Sistema Nacional de Evaluación de la Accesibilidad

Proyecto: Parqueos para personas con Discapacidad (Instituto de Patología Forense)

Instituto Nacional de Patología Forense Dr. Sarita Valdez (Piso 1)

18/09/2026

Evidencia #1

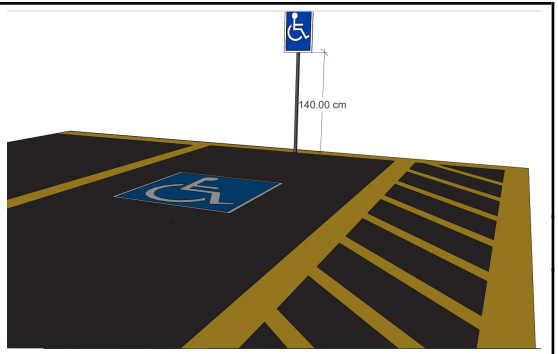
Pregunta	P.1.E.1 - Si existen estacionamientos para el público, ¿se proporciona un estacionamiento correctamente indentificado para usuarios con discapacidad por cada fracción de 50 ?	
Respuesta	Si	
Recomendación	Habilitar estacionamientos con las siguientes caracteristicas: Ancho: 240 cm Longitud: 500 cm Aproximacion: 110 cm Señalizacion: vertical y horizontal	
Comentarios	No hay comentarios
